PREVOST

**BULLETIN DE
GARANTIE**

BG13-32A

DATE :	JUIN 2013	SECTION : 04 - Échappement
EXPIRATION:	JUIN 2015	
SUJET :	REPLACEMENT DE LA SONDE NOx ET PROGRAMMATION

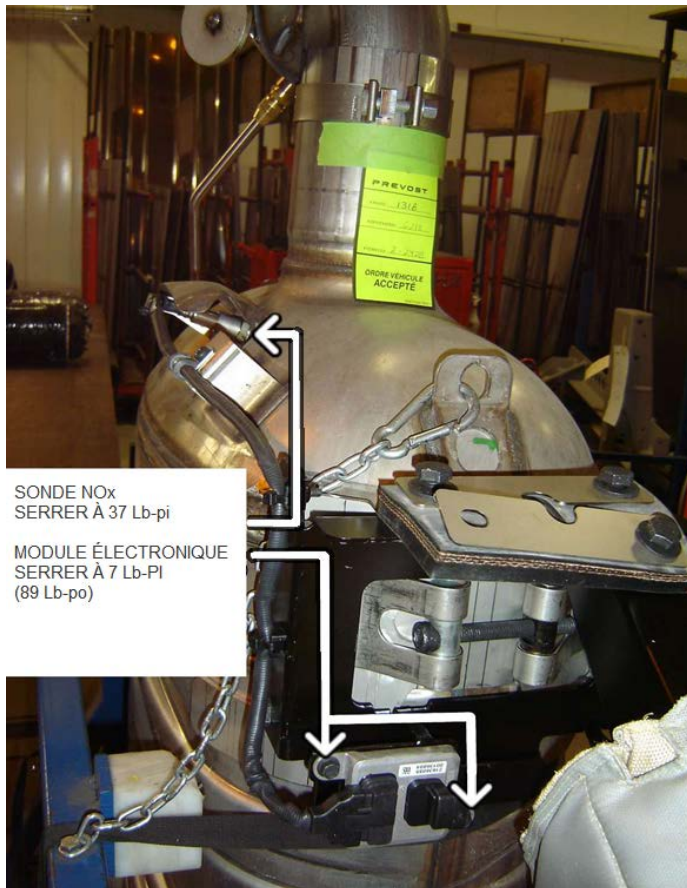
Pour les véhicules visés par ce bulletin, la sonde NOx du système d'échappement doit être remplacée. Également, une mise à jour du programme du module de contrôle est requise.

1. Ouvrir la porte d'accès au SCR.
2. Noter le numéro de série du nouveau module avant l'installation.
(Situé à l'endos du module).

3. Remplacer la sonde NOx 21636088 par 22014032.
4. Serrer la sonde à 37 lbf-ft
5. Serrer les vis de montage à 7 lbf-ft (89 lbf-in)
6. Fixer le câblage avec les clips et attache-câbles.
7. Mettre à jour le programme de l'EMS avec PTT 2.0.
8. Effectuer la programmation MID 128 pour mettre à jour le programme et le « dataset » à la dernière version disponible.
